改善箇所説明図①、②

改善の内容

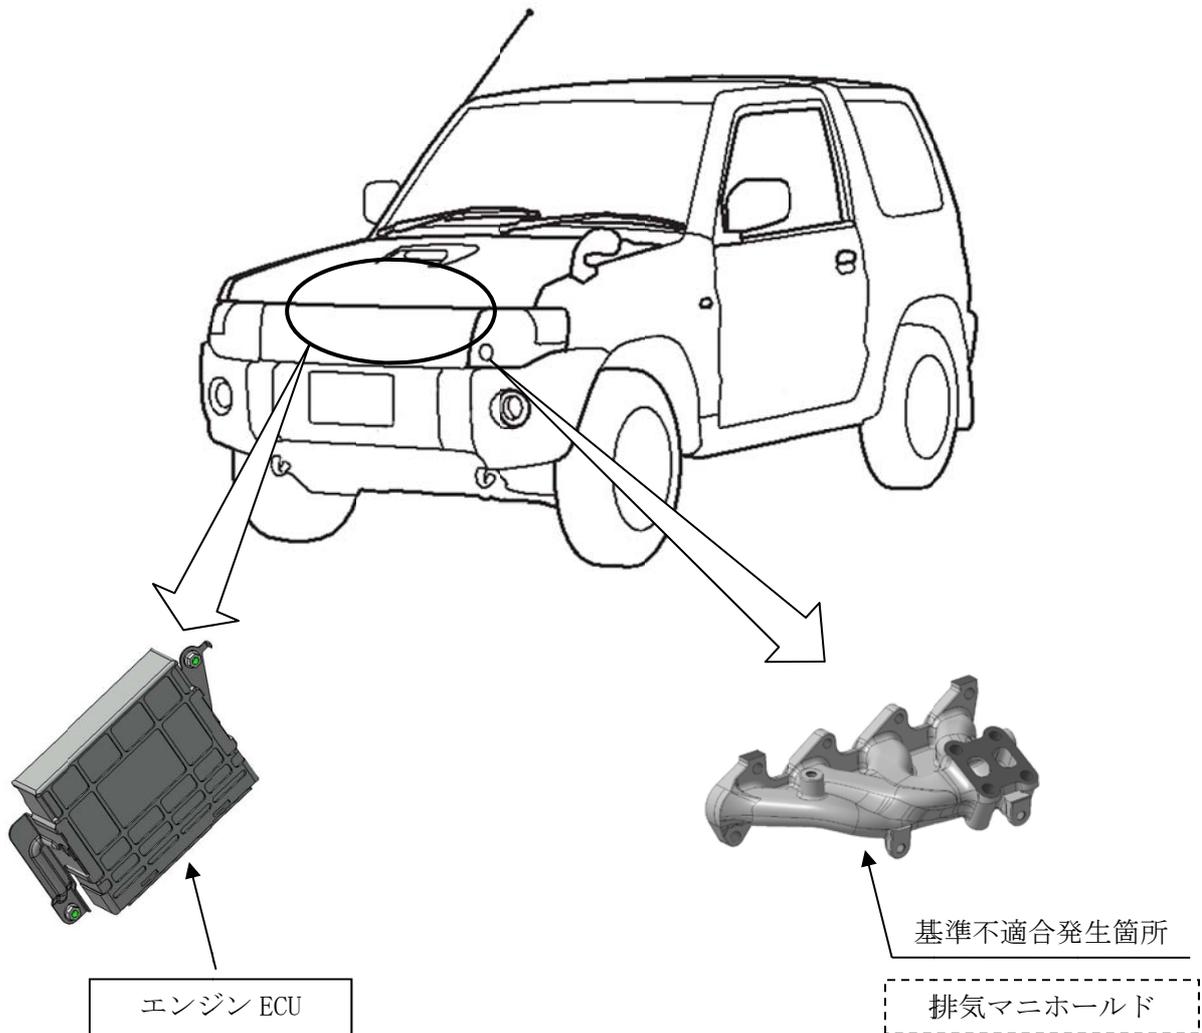
- ①過給機付車のエンジンECUの制御プログラムにおいて、燃料噴射量の設定が不適切なため、中高回転・高負荷域で走行すると排気ガス温度が著しく高くなることもある。そのため、そのまま使用を続けると熱疲労により排気マニホールドに亀裂が生じ、排気ガス漏れに至るおそれがある。
- ②過給機付車のエンジンECUの制御プログラムにおいて、ノッキングの制御データが不適切なため、ノッキングを誤検知し、点火時期が遅れ、排気ガス温度が著しく高くなることもある。そのため、そのまま使用を続けると熱疲労により排気マニホールドに亀裂が生じ、排気ガス漏れに至るおそれがある。

- ①全車両、エンジンECUの燃料噴射量制御プログラムを対策仕様書き替え、またはエンジンECUを対策品に交換する。また、全車両、排気マニホールドを新品に交換する。
- ②全車両、エンジンECUのノッキング制御プログラムを対策仕様書き替え、またはエンジンECUを対策品に交換する。また、全車両、排気マニホールドを新品に交換する。
